NORSK INSTITUTT FOR VANNFORSKNING

Driftsundersøkelse av renseanlegg
i
Aust-Agder

Oslo, 15. november 1976

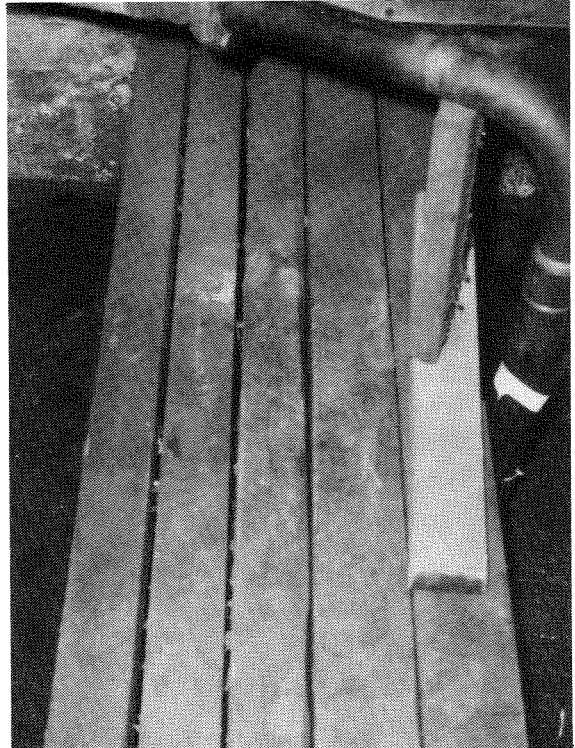
Sedimenteringsbassenget med utløpsrenner uten skumskjerm. Bassenget var overdekket med løse treplanker som tjente som gangbane.

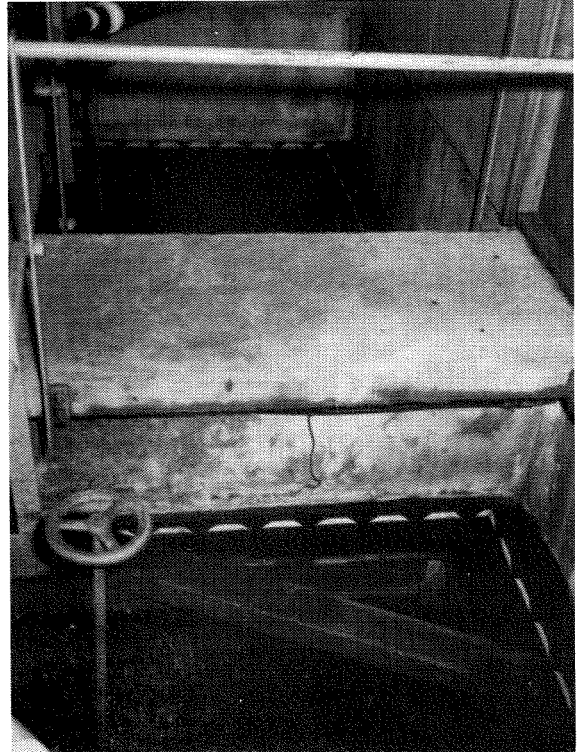
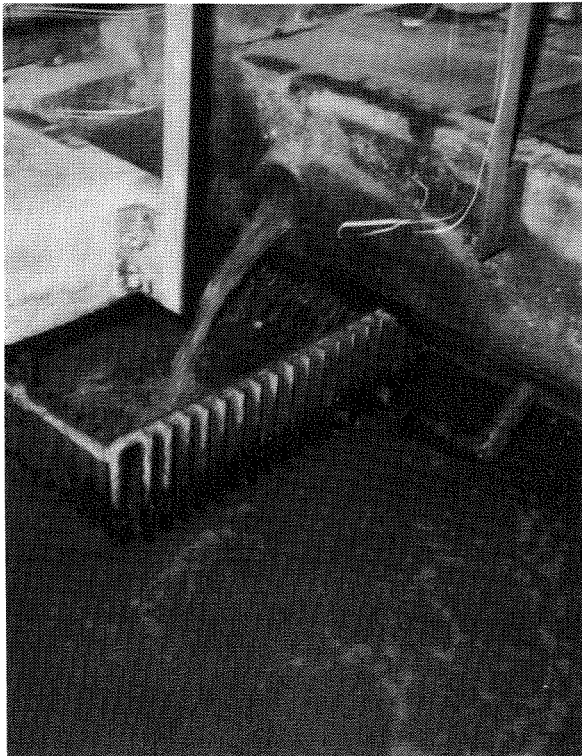
Innløpsarrangementet (med kvern) og kompressoren var plassert sammen i et lite rom hvor det var fryktelig varmt og et uakseptabelt høyt støynivå.

Ristene ved innløpet til de to parallelle luftebassengene hadde for stor stavavstand og var også vanskelig å komme til for rengjøring.

Det ene av de to sedimenteringsbassengene manglet skumskjermer langs utløpsrenna.

Det foreligger planer for ombygging av anlegget til et primærfellingsanlegg med atskillig større kapasitet, og det er derfor ingen grunn til å komme med noen forslag til forbedringer på det eksisterende anlegg.

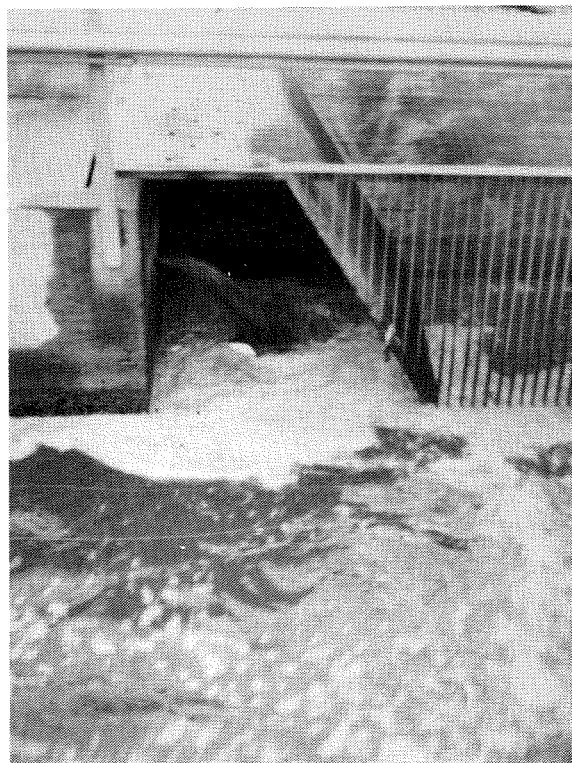
Innløpet til luftetanken passerte en rist som hadde altfor stor stavavstand. Returslammet munner ut innunder rista.

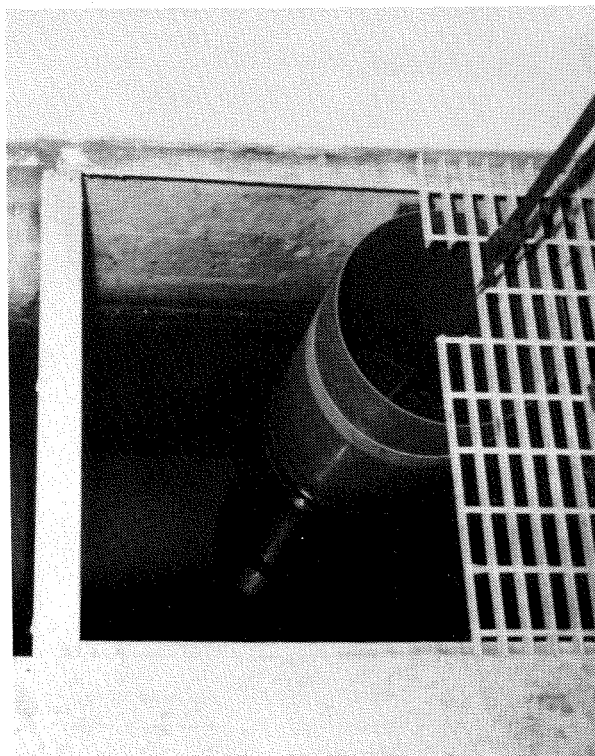
V-overløp ved utløpet med flottørkammer for limnigrafen. P.g.a. stor slamflukt var dette fullt av slam og vannføringsmålingene ble feil.

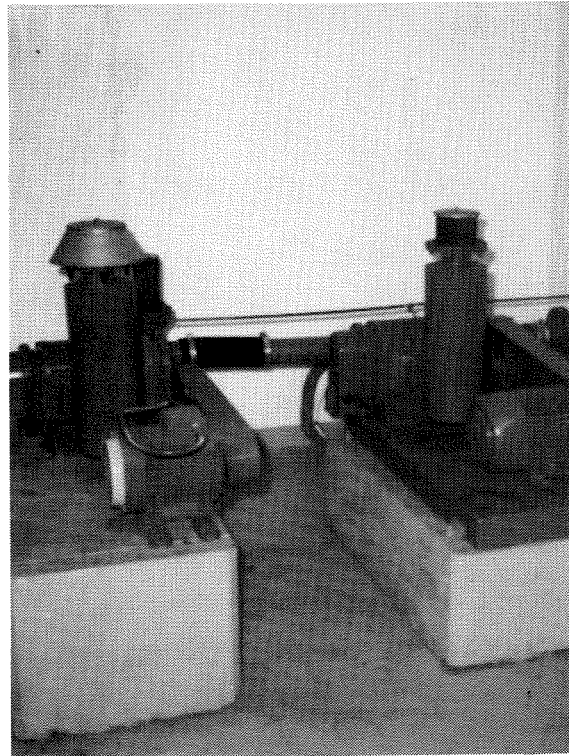
Disse to kompressorene sto i oppholdsrommet og forårsaket et støynivå på 100 dB(A).

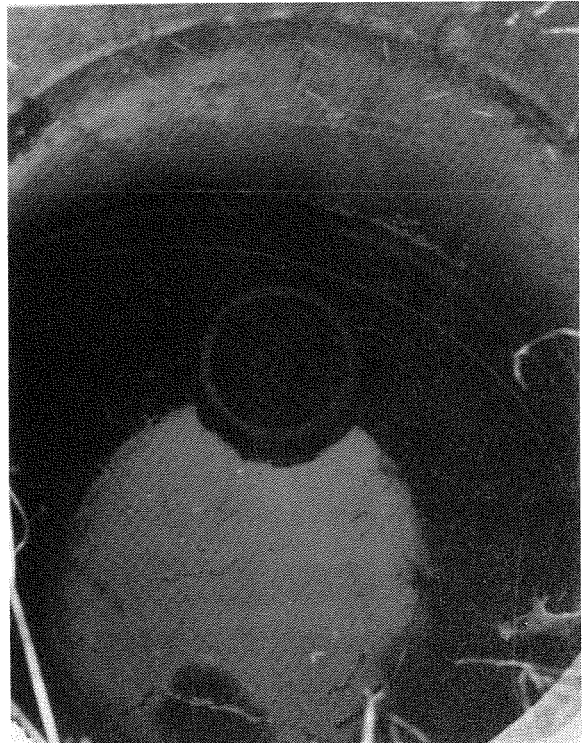
Overløpskummen umiddelbart foran an-
legget hvor mesteparten av avløpsvan-
net ble ført utenom renseanlegget.

Dersom dette anlegget skal kunne fungere tilfredsstillende i fremtiden, må det foretas en ombygging, og pumpen ute på nettet må skiftes ut. Et par slike ombyggingsprosjekter er nå i startfasen og disse vil bli fulgt opp med målinger slik at en kan være sikker på å komme fram til én eller flere "pakkelsninger" for ombygging av denne anleggstypen.

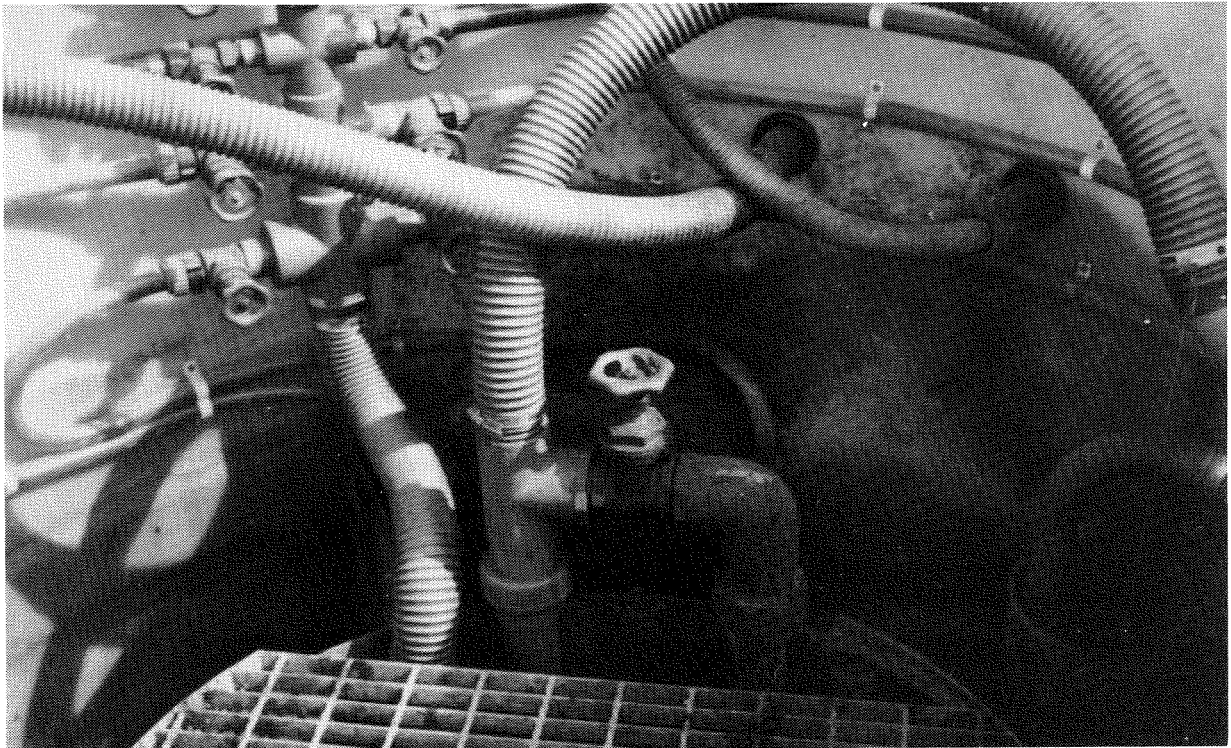
Her er det altfor mange fordelinger av lufta til for-
skjellige mammutpumper og diffusorluftere. Det skal nes-
ten ingenting til for at alt dette kommer i ubalanse.

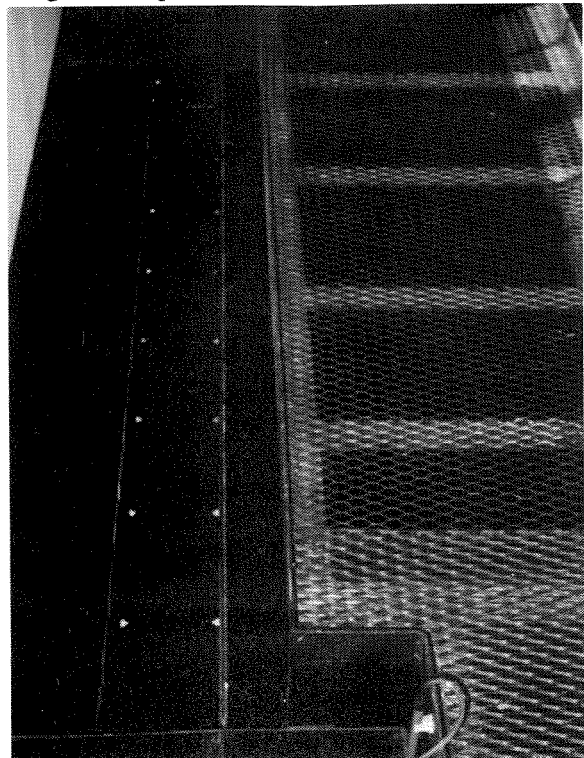
Sedimenteringstanken mangler skumskjermer
langs utløpsrenna.

De forhold som er anmerket under "Kommentarer" ovenfor, bør en forsøke å utbedre.

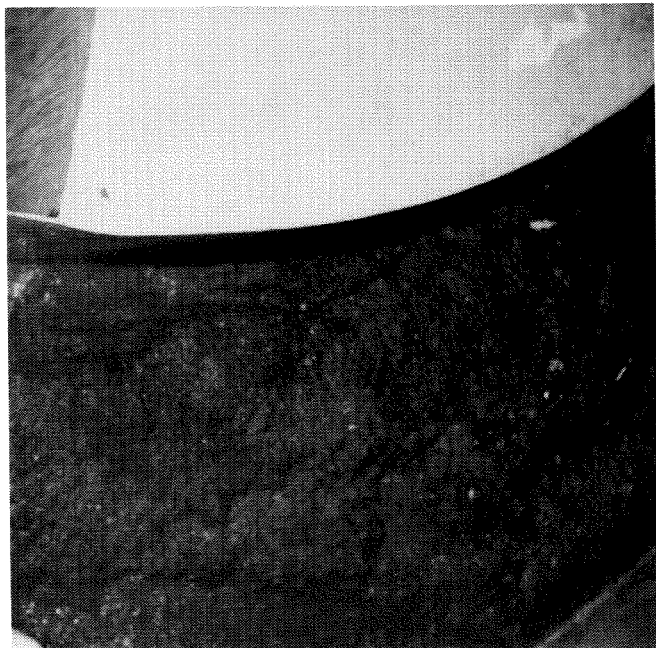
Sedimenteringstanken var full av slam fra topp til bunn.

Dersom dette anlegget skal kunne fungere tilfredsstillende i fremtiden, må det foretas en ombygging. Et par slike ombyggingsprosjekter er nå i startfasen og disse vil bli fulgt opp med målinger slik at en kan være sikker på å komme fram til én eller flere "pakkeløsninger" for ombygging av denne anleggstypen. I tillegg vil det ved dette anlegget være nødvendig å få utbedret ledningsnett, eventuelt bygge fordrøyningsmagasin/overløp for å unngå hydrauliske overbelastninger ved snøsmelting og i regnvær. En bør også få stoppet de utslipp av white spirit o.l. som en idag har inn på ledningsnett.
